**Commission économique pour l'Europe**

**Forum mondial de l'harmonisation  
des Règlements concernant les véhicules****178<sup>e</sup> session**

**Accord de 1958 :****Examen de projets d'amendements à des  
Règlements ONU existants, soumis par le GRSP****Proposition de complément 2 à la série 03 d'amendements  
au Règlement ONU n° 129 (Dispositifs améliorés de retenue  
pour enfants)****Communication du Groupe de travail de la sécurité passive\***

## Proposition de complément 2 à la série 03 d'amendements au Règlement ONU n° 129 (Dispositifs améliorés de retenue pour enfants)

Paragraphe 4.5, lire :

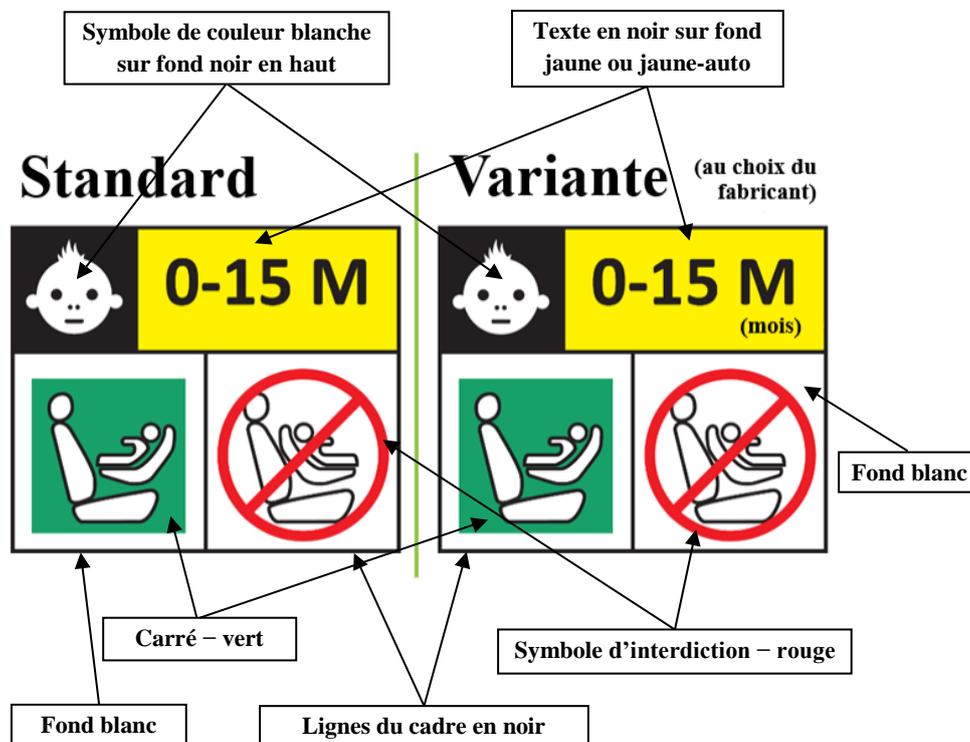
- « 4.5 Les dispositifs améliorés de retenue pour enfants intégraux pouvant être utilisés “face vers l’avant” et “face vers l’arrière” doivent porter de façon permanente sur la partie où l’enfant est installé l’étiquette ci-dessous. Cette étiquette doit être visible par toute personne installant le dispositif amélioré de retenue dans un véhicule.

Le fabricant est autorisé à inscrire la mention “mois” sur l’étiquette pour expliquer la signification de la lettre “M”. La mention “mois” doit être libellée dans la langue communément parlée dans le pays où le dispositif est vendu. L’inscription en plusieurs langues est permise.

Dimensions minimales de l’étiquette : 40 × 40 mm

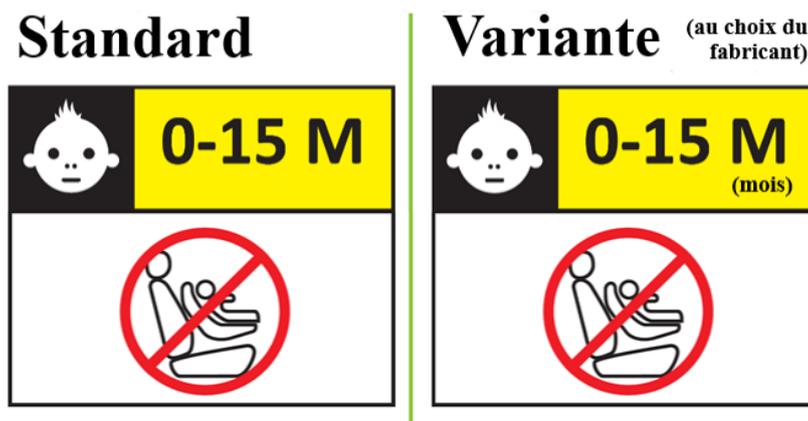
Les dispositifs améliorés de retenue pour enfants intégraux pouvant être utilisés uniquement face vers l'avant doivent porter de façon permanente sur la partie où l'enfant est installé l'étiquette illustrée ci-après. Cette étiquette doit être visible par toute personne installant le dispositif amélioré de retenue dans un véhicule.

Le fabricant est autorisé à inscrire la mention "mois" sur l'étiquette pour expliquer la signification de la lettre "M". La mention "mois" doit être libellée dans la langue communément parlée dans le pays où le dispositif est vendu. L'inscription en plusieurs langues est permise.

Dimensions minimales de l'étiquette : 40 × 40 mm

Figure 1

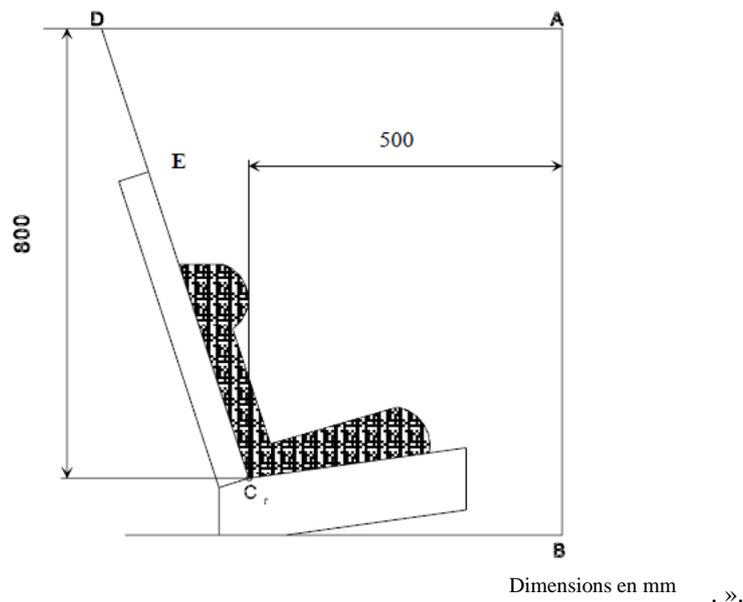
Déplacement de la tête : aucune partie de la tête du mannequin ne doit franchir les plans BA, DA et DE, tels qu'ils sont définis dans la figure 1 ci-dessous. Cependant, la tête du mannequin peut franchir le plan DE si une partie de la structure du dispositif de retenue pour enfants, à savoir le repose-

tête ou le dossier, située derrière la tête du mannequin, se trouve à l'endroit où la tête franchit ledit plan.

Cette disposition vaut pour les 300 ms qui suivent le choc ou jusqu'à ce que le mannequin s'immobilise définitivement, si cette immobilisation survient avant.

Sauf s'il s'agit d'un siège rehausseur et que le mannequin utilisé est le mannequin Q10, auquel cas :

- Le plan DA est distant de 840 mm ;
- Le plan BA est distant de 550 mm ;
- On ne tient pas compte du rebond pour évaluer les plans DA et DE.

6.6.4.4.1.1.1 Si l'essai est effectué conformément au paragraphe 6.6.4.1.6.2 ou 6.6.4.1.8.2 ci-dessus, une tolérance de +10 % est appliquée à la valeur de déplacement de la tête entre le point Cr et le plan AB.

Annexe 2, Exemples de marques d'homologation, lire :

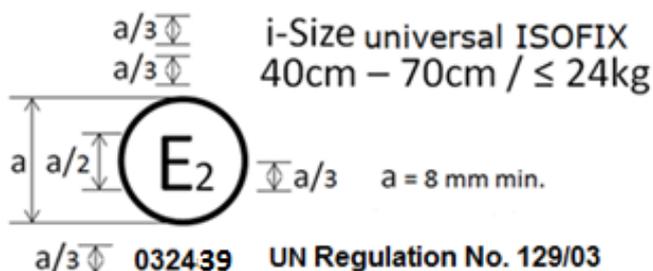
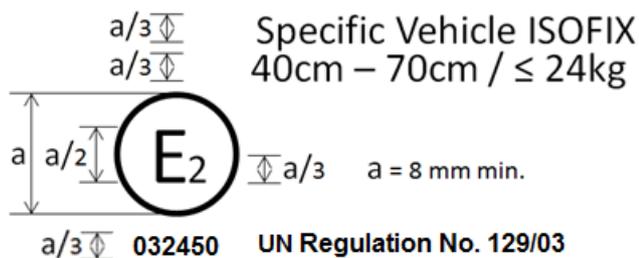
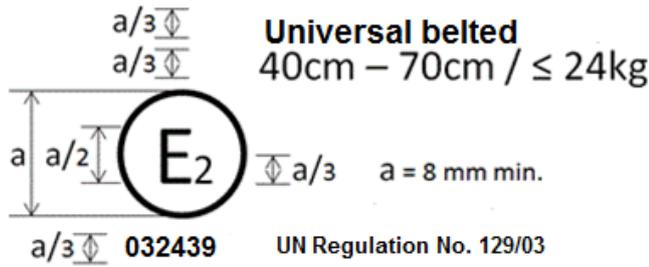
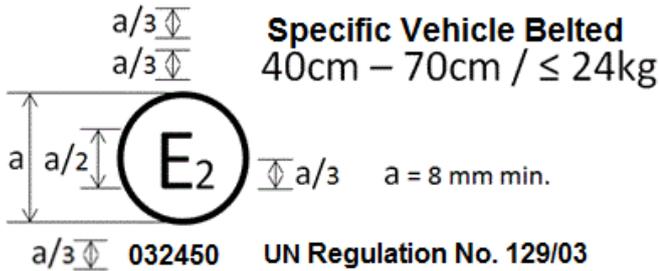
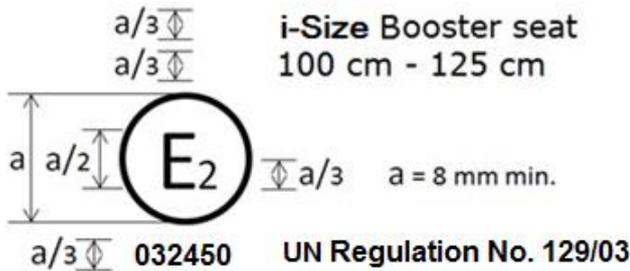
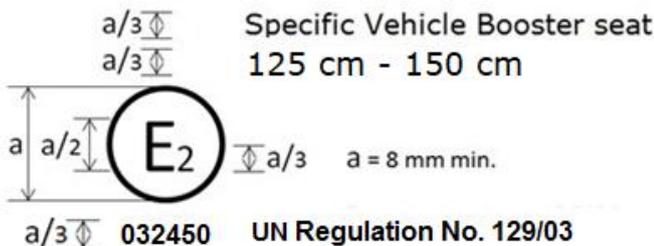
Le dispositif amélioré de retenue pour enfants portant la marque d’homologation ci-dessus ... la gamme de tailles 125-150 cm...

En cas de combinaison, par exemple un dispositif amélioré de retenue pour enfants qui est homologué en tant que rehausseur i-Size pour une gamme de tailles 100-125 cm et 125-150 cm, en tant que rehausseur spécifique à un véhicule, la marque d’homologation combinée se présente comme suit :

Seules les combinaisons autorisées au paragraphe 3.2.2 sont possibles.
